RE: IP3628 elektriprojekti kooskõlastuse uuendus

Tutvunud uuesti esitatud materjalidega märgime, et kõiki Transpordiameti 31.07.2023 märkusi ei ole arvesse võetud ning lisaks on esitatud muudetud projekti versioonis varasemast erinevaid andmeid projekteeritavate maakaablite kohta. Esitame Transpordiameti poolsed märkused ja tähelepanekud, mis vajavad korrigeerimist.

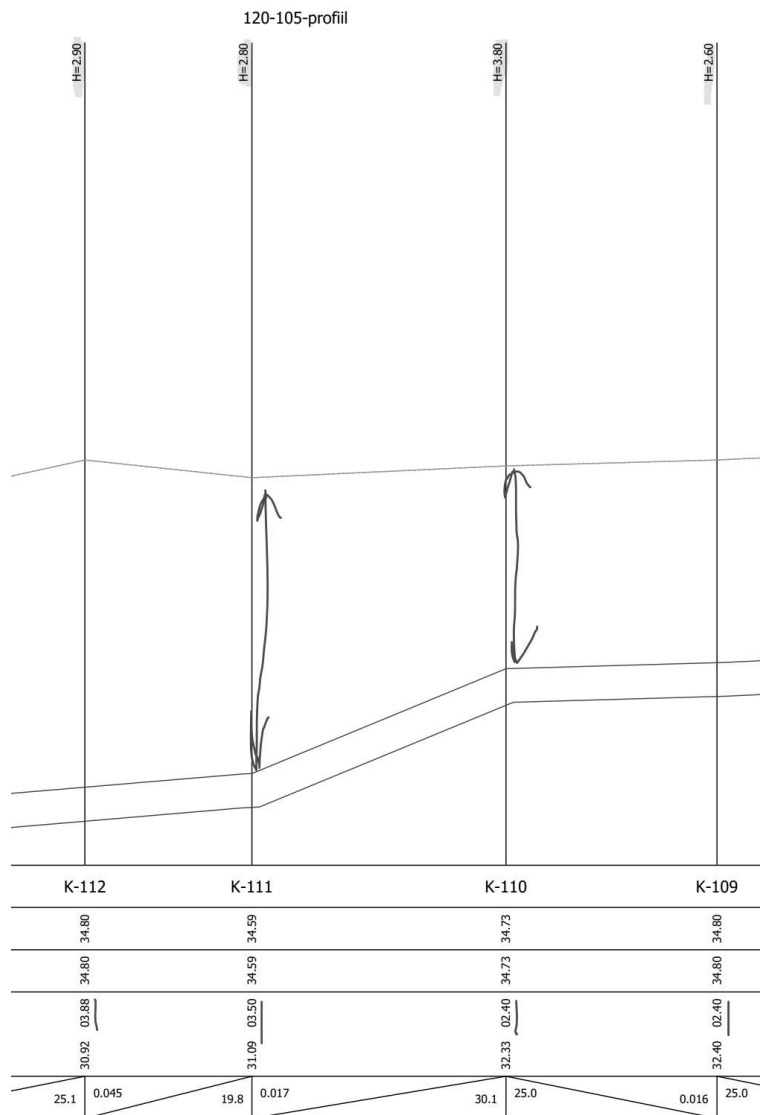
5. Palume pikiprofilidel tabelis, tähis H ja asendiplaanidel üheselt kajastada sügavusi, kas tegemist on sügavusega toru peale, kaeviku sügavus, toru põhi vms.

6. Palume asendiplaanil lisada leppemärkidesse, mis sügavust (lagi, põhi, min) on kajastatud noolega kastides.

7. Lisaks palume endiselt kontrollida asendiplaani vastavust pikiprofiliga ning andmete õigsust. Pikiprofiilil kajastatud sügavused ei ole kohati kooskõlas projekteeritavate kaablite asukohas asendiplaanil. Toome välja mõningad tuvastatud ebatäpsused K-124 asendiplaanil sügavuseks 29,80 pikiprofiilis 29,53; K-121 asendiplaanil sügavus 32,30 pikiprofiilis 30,64; K-120 asendiplaanil sügavus 30,67 pikiprofiilis 30,67. Palume viia asendiplaanid ning pikiprofiilid kooskõlla.

Pikiprofiilil kajastatud sügavused H ei ole kohati kooskõlas projekteeritavate kaablite kontuuriga profiilis ja asendiplaanil kajastatud noolega kastides, palume kontrollida ja esitada ühesed andmed. Sealhulgas sendiplaanil pole kajastatud kaeve K-116A, K-64A.
